Román Fallas Cordero TELEVISORA DE COSTA RICA, S.A. r.fallas@teletica.com

Sandra Carvajal ASOCIACIÓN DE COMUNICACIONES FARO DEL CARIBE administrador@farodelcaribe.org

Silvia Duran Mora **BROADCAST AND COMMUNICATIONS BAC, S.A.** silvia.duranmora@gmail.com

# RESPUESTA A LAS SOLICITUDES EXTEMPORÁNEAS RESPECTO DE LOS PLIEGOS DE CONDICIONES DE LAS LICITACIONES 2025LY-000001-SUTEL (AM), 2025LY-000002-**SUTEL (FM) Y 2025LY-000003-SUTEL (TV)**

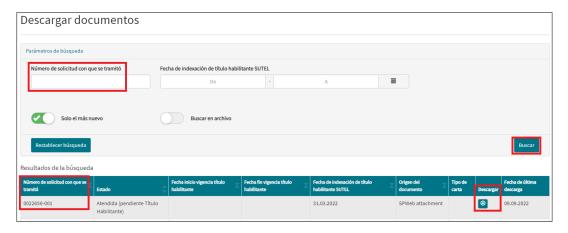
- 1.1. De acuerdo con el punto 11.2.1 del pliego una vez que se complete la información técnica y se presente mediante la plataforma spectra, esta generará un "Número de Formulario Técnico". ¿El sistema es capaz de generar una copia de la documentación presentada?
- Sí, la plataforma permite la descarga del formulario técnico presentado, para mayor precisión valorar en el menú principal la opción "Descargar":

El usuario puede descargar el PDF de los diferentes formularios de información técnica que haya completado en la plataforma y remitido a SUTEL:
